仕様変更・廃番商品のお知らせ

2024年1月吉日
TMEHジャパン株式会社
TEL:0532-34-7668

商品名	対象品番	2020.9カタログ 掲載ページ
パイプ取付けアンチバックセット	BSA-15	P106

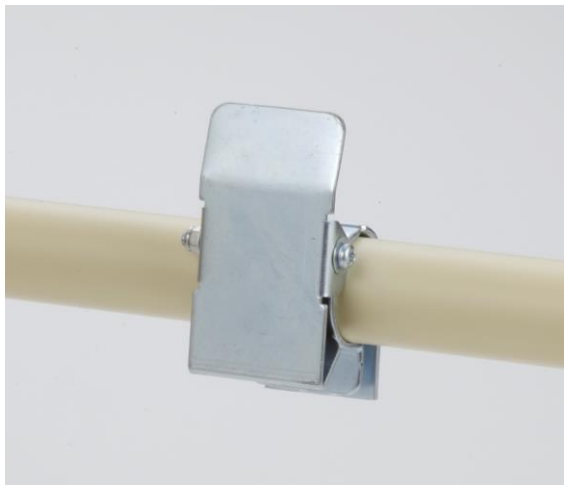
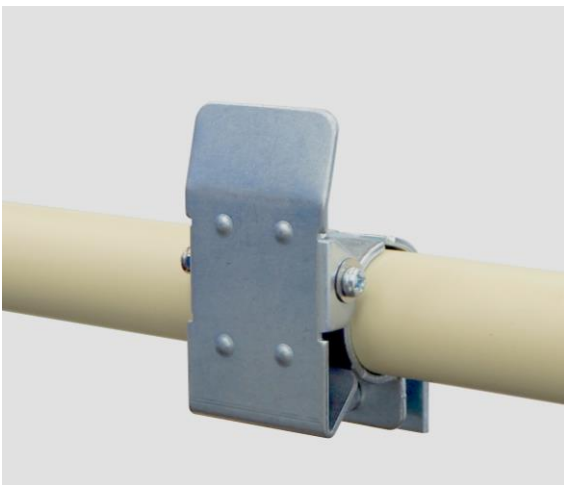
〈仕様変更内容〉

ストッパー部分の形状変更

商品名	対象品番（廃番品）	切り替え品番	2020.9カタログ 掲載ページ
プラコンキャップ	PRC-40A	PRC-40R	P77

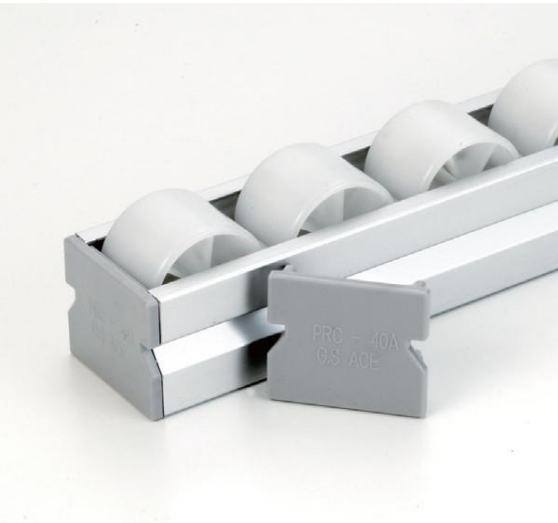
〈仕様変更内容〉

GPRJ4040B-ALとGPR4040B-AL用キャップを共通化をするためにPRC-40Jをご案内いたしましたが、PRC-40Aを廃番し、新たにGPR4040B-AL専用のキャップを発売することとなりました。
